RE.QPS - 19. Instalações elétricas – Cruzamento de eletrodutos entre unidades autônomas

São Paulo 08 de abril de 2025.

Item	Local	Documento/Observação	Excerto Texto/Imagem
Foto ilustrativa do cruzamento de eletrodutos entre unidades autônomas.			
1	PGR – 6º pavimento	Eletroduto para alimentação de tomadas cruzando parede de compartimentação entre unidades. Finais 07 e 03.

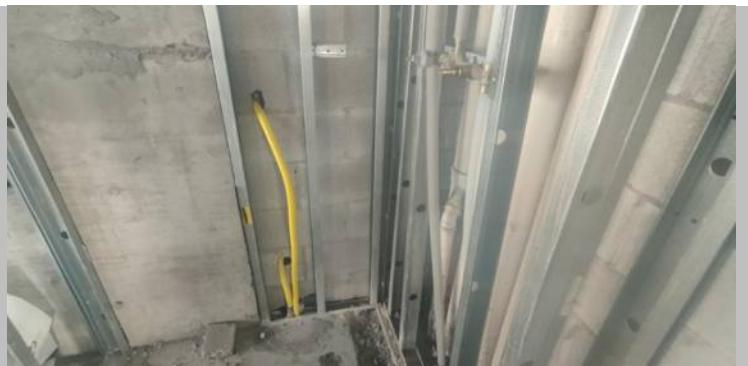
Durante acompanhamento da obra notou-se a existência de cruzamento das instalações elétricas entre unidades autônomas, acredita-se que por conta problemas com locação dos eletrodutos frente alteração das espessuras das paredes de compartimentação horizontal de alvenaria.

2	PGR – 8º Pavimento	<p>Eletroduto para alimentação de tomadas, interruptores e dados cruzando a parede de compartimentação entre unidades. Finais 02 e 03.</p>

Para pavimentos já concretados: Ajustar o posicionamento dos eletrodutos elétricos de modo que fiquem integralmente dentro da área de projeção de cada unidade autônoma, após a demarcação precisa das paredes internas.

Medidas preventivas: Realizar uma verificação minuciosa e preventiva da locação dos eletrodutos antes da etapa de plaqueamento (fechamento) das paredes.

Para pavimentos ainda não concretados: Ajustar o posicionamento dos eletrodutos elétricos durante a execução, assegurando que cada duto esteja corretamente alocado dentro dos limites da sua respectiva unidade autônoma.
